**Wyjaśnienie treści
Specyfikacji istotnych warunków zamówienia
- nr 6 -**

„Budowa Szkoły Podstawowej w Zalasewie, gm. Swarzędz”

Schemat montażu podłogi ze złączem „Bar-click”

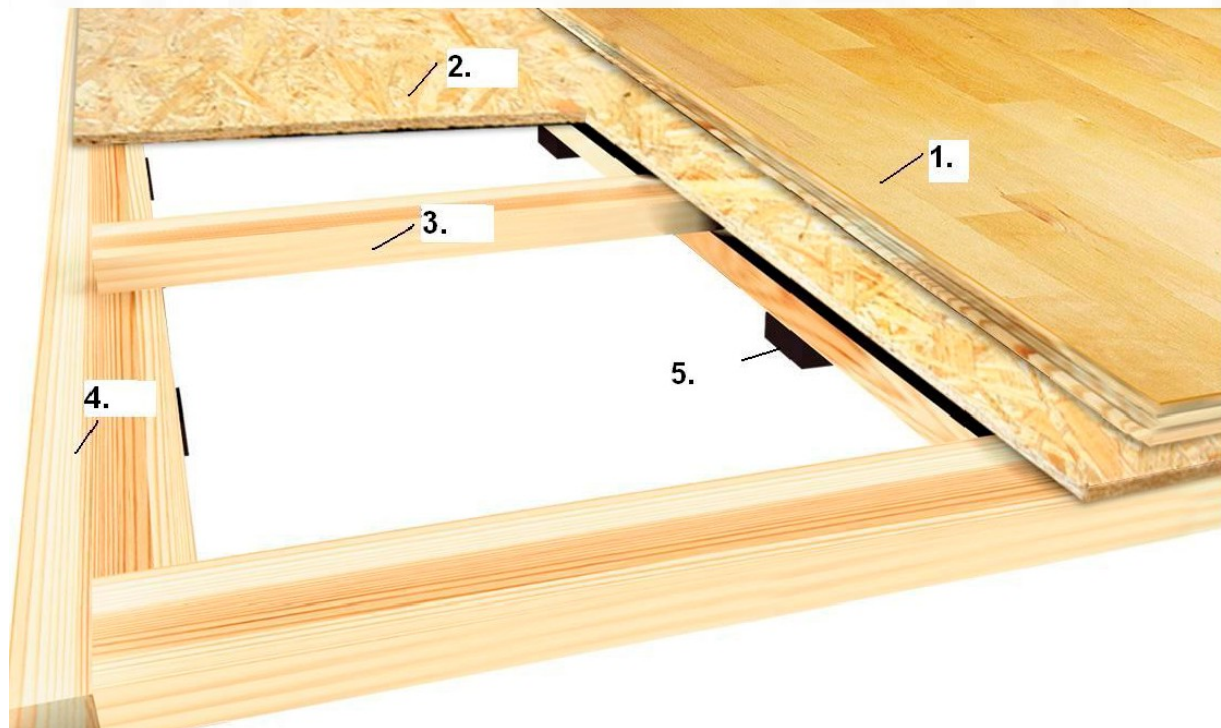
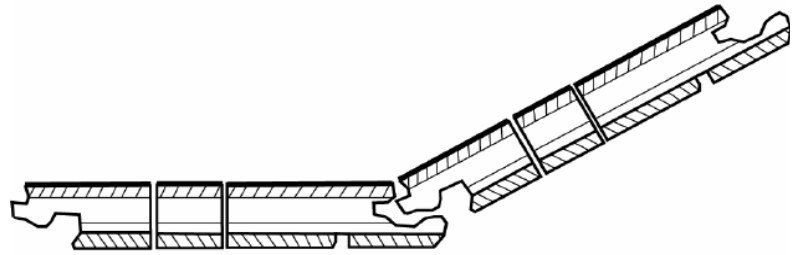
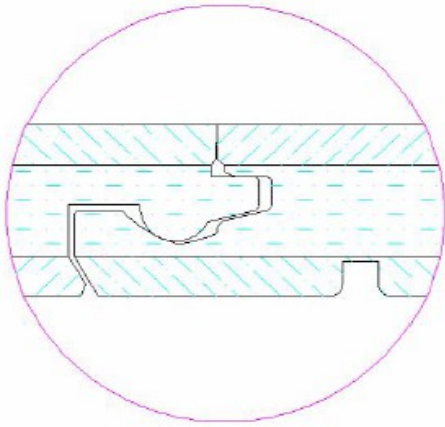
1. Czy Zamawiający wyraża zgodę na zastosowanie systemowej podłogi o następujących parametrach:

1. Warstwa licowa – deska trójlamelowa grubość 15mm
2. Płyta OSB3 lub P5, grubość 10 mm
3. Legary górne 50x16 mm. Rozstaw: 312,5 mm
4. Legary dolne 50x16mm Rozstaw 500 mm
5. Podkładki elastyczne 50x50x18 mm

Proponowana deska sportowa wykonana jest z naturalnego drewna. Wierzchnia - górna warstwa deski o grubości 3,2 [mm], w zależności od potrzeb, wykonana jest z drewna liściastego następujących gatunków: dąb lub buk, o wzorze trójpasmowym. Warstwa środkowa i dolna wykonana z drewna iglastego.

UWAGA - Całkowita wysokość systemu podłogowego wynosi 75 [mm] na co składa się:

-60 [mm] konstrukcja nośna (płyta OSB3 grubość 10 [mm], ruszt - legary szer.50 [mm] x wys.16 [mm] w rozstawie krzyżowym górne co 312,5 [mm] a dolne co 500 [mm] na podkładkach elastycznych wys.18 [mm] x szer.50 [mm] x dług.50 [mm])

Odpowiedź: Zamawiający nie wyraża zgody.
